第51回技能五輪全国大会「建築大工」職種競技課題

第51回 技能五輪全国大会「建築大工」職種 競技課題「「変形五角形小屋組」」

側面圖

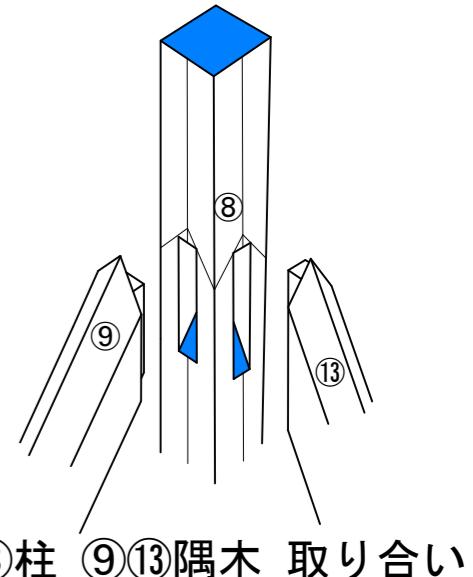
Q 5 課題図の間違いについて指摘致します。右側面図の⑯たる木下端位置の現れが違うようです。恐らく他方のポイントにより作図されたことが原因と思われます。確認下さいようお願ひいたします

A 5 ご指摘のとおり、課題図に誤りがありました。修正した図面をHPに掲載しております。ご指摘ありがとうございました。

⑧柱 ⑪⑫隅木 取り合い

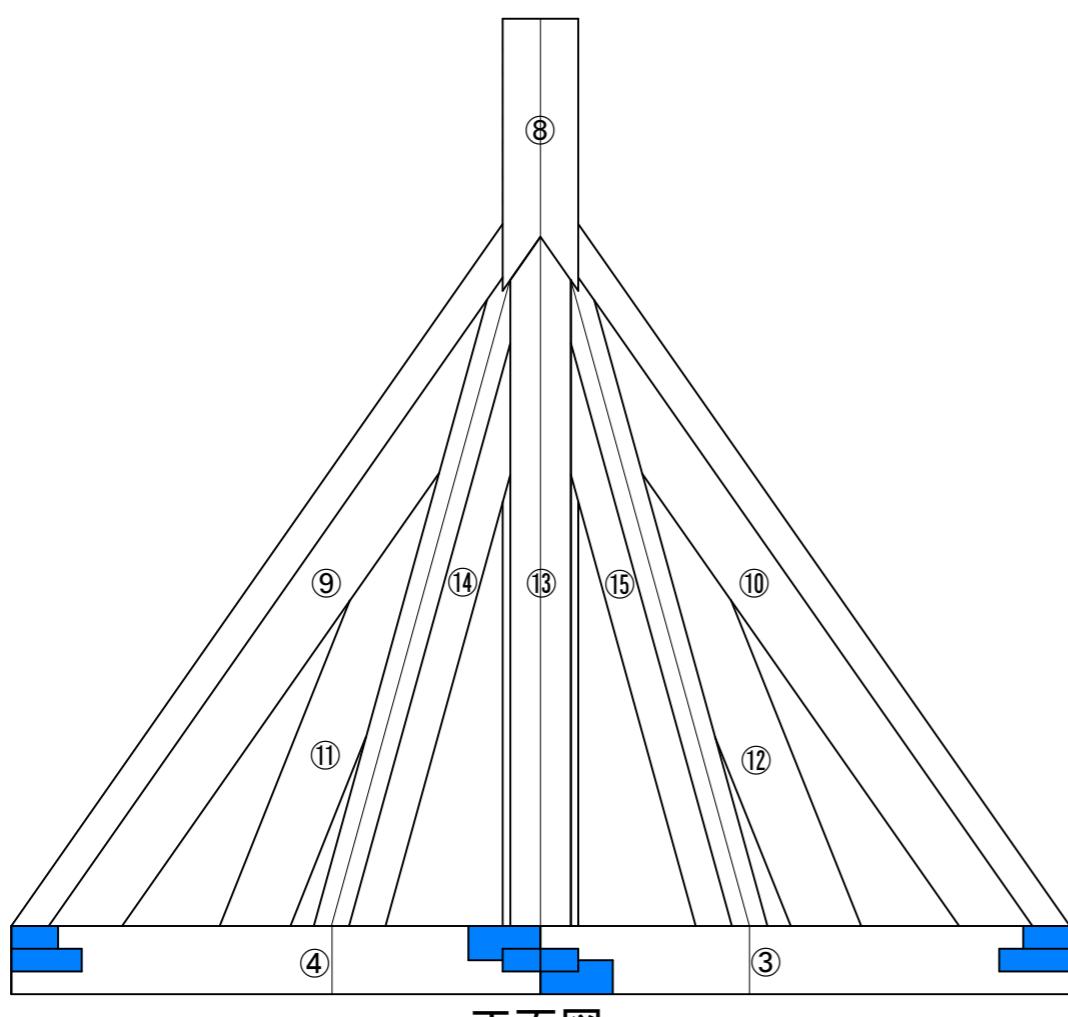
Q1 ⑧柱と⑪⑫隅木の取り合いが「つばくろ短ほぞ差し」とあるが、課題図の詳細には短ほぞ差しの明記がないと思われるがいかがでしょうか？

また、その短ほぞが⑨⑩隅木側面と干渉すると思われるが、その詳細はどのように納めるのか教えてください。

Q4 課題本文中の3仕様、(6)部材の取り合い仕口の、⑪⑫隅木と⑧柱の取り合いは柱に厚さ18mmの短ほぞつばくろ差しで柱に入れるとあるが、⑪⑫隅木のほぞが⑨⑩隅木の側面にあたり柱に差し込めないと思われる。⑪⑫隅木のほぞはどのようにつけ、柱に差せばよいのか伺いたい。

(課題図で⑧柱⑪⑫隅木取り合いの図があるが、ほぞはどのように差さるのかよく理解できません。)

A ご指摘の部分は、修正する前の文章で、実際の仕口は、げんぞう(突きつけ)になります。「つばくろ短ほぞ差し」はありません。修正したものを再度HPに掲載します。

A ご指摘の部分は、修正する前の文章で、実際の仕口は、げんぞう(突きつけ)になります。「つばくろ短ほぞ差し」はありません。修正したものを再度 HP に掲載します。

A 2 ご質問の通り、別の質問に対する修正をした際に、誤って差し替えてしまいました。納まりは課題文の通りげんぞうですので、課題図について再度差し替えます。
